Mannheim, den 26.02.2026

Stellungnahme zum vorhabendbezogenen Bebauungsplan Nr. 71.59: „Sullivan-Süd“

Abb: B-Plan Sullivan-Süd

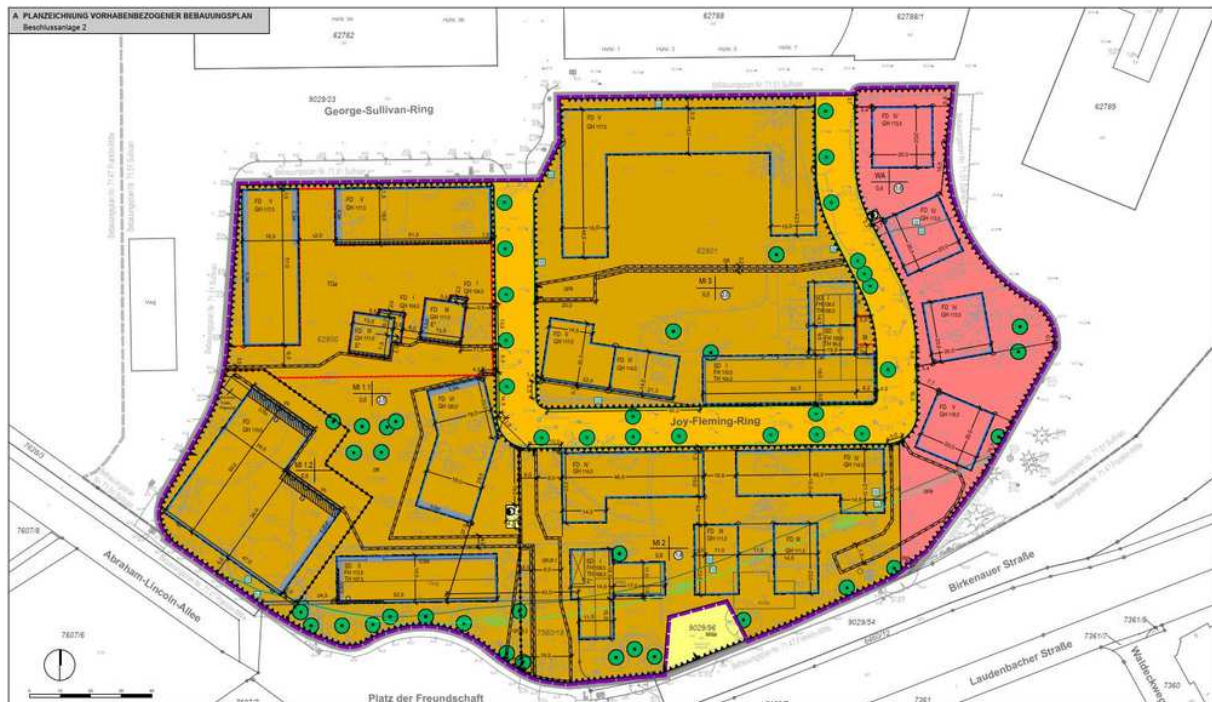
Wir begrüßen den angestrebten KfW-40-Standard. Dieser ist jedoch nicht in den B-Plan-Vorgaben aufgeführt. Es wird lediglich in den nachrichtlichen Übernahmen /Hinweisen unter Nr. 16 auf den KfW 55-Standard als „Soll-Vorgabe“ hingewiesen. **Wir bitten darum, dies anzupassen.**

Abb. 12, Beispiel eines privaten Fahrradständers

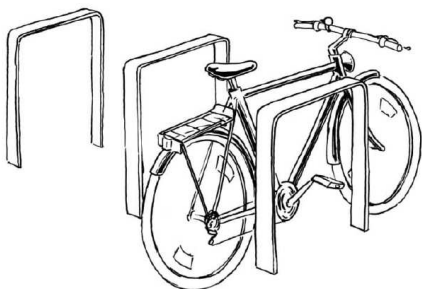
In den bauplanungsrechtlichen Festsetzungen unter 5.1.2. werden in der Vorgartenzone nichtüberdachte Fahrradstellplätze nur als „zusammenhängende Anlagen mit mind. 6 Stellplätzen“ vorgegeben. Wir möchten darum bitten, dies insofern zu konkretisieren, dass darunter auch einzeln stehende, fest in den Boden verankerte Fahrradbügel (6 nebeneinander) fallen, die eine gute Anschließmöglichkeit für Fahrräder bieten, und keine „Felgenklemmer“ errichtet werden. Ähnliche Fahrradbügel sind auch in der Gestaltungsrichtlinie für die Mannheimer Innenstadt vorgegeben.
